改善箇所説明図②

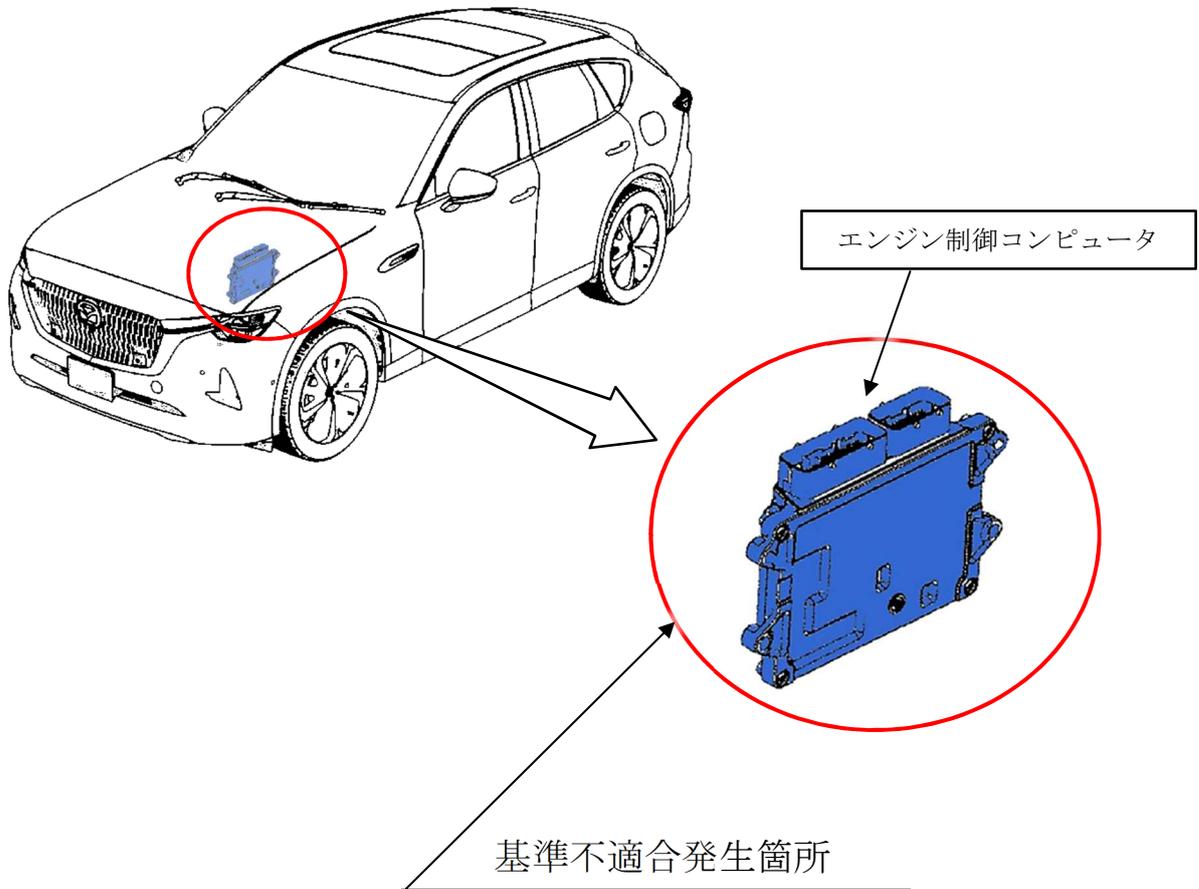
エンジン制御コンピュータにおいて、故障判定する条件が不適切なため、アイドリングストップによりエンジンが停止する際、アクセル操作等でエンジン停止が中断されると、一時的に、燃料噴射気筒を正しく判定できなくなることがある。そのため、その時に故障として誤判定することで、燃料噴射を禁止し、燃料噴射気筒を正しく判定するまで燃料が噴射できず、走行中の場合は車両が減速し、停車中の場合はエンジンが再始動できないおそれがある。

全車両、エンジン制御コンピュータの制御プログラムを対策プログラムに修正する。

識別：右リヤドア・ロアヒンジ取付けボルト(上側)の頭に黄ペンを塗布する。
